テープスロット型光ファイバケーブル仕様変更のご案内

●対象製品：テープスロット型光ケーブル（EM-FT4SZ-**-□□-WB-MTE-FR）
 **：光ファイバ型名 □□：心数（4～24心）

24心の場合

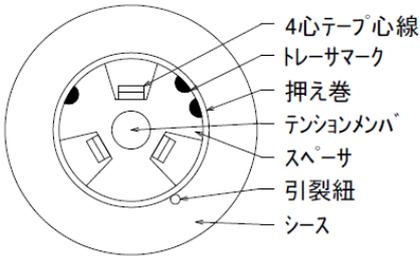
●変更内容：細径スロット採用による仕上外径の細径化

旧仕様	新細径仕様
構造			
	テンションメンバ	1.6 mm 防錆処理鋼線	1.4 mm 防錆処理鋼線
	仕上外径 概算質量	約 10.5mm 110kg/km	約 10.0mm 95kg/km
仕様書	G5S/6L	FKSO-187B	FKSO-212
	SM15W	FKSO-206	FKSO-213
	10G50	FKSO-202A	FKSO-214
	10G50 (550)	FKSO-203A	FKSO-215
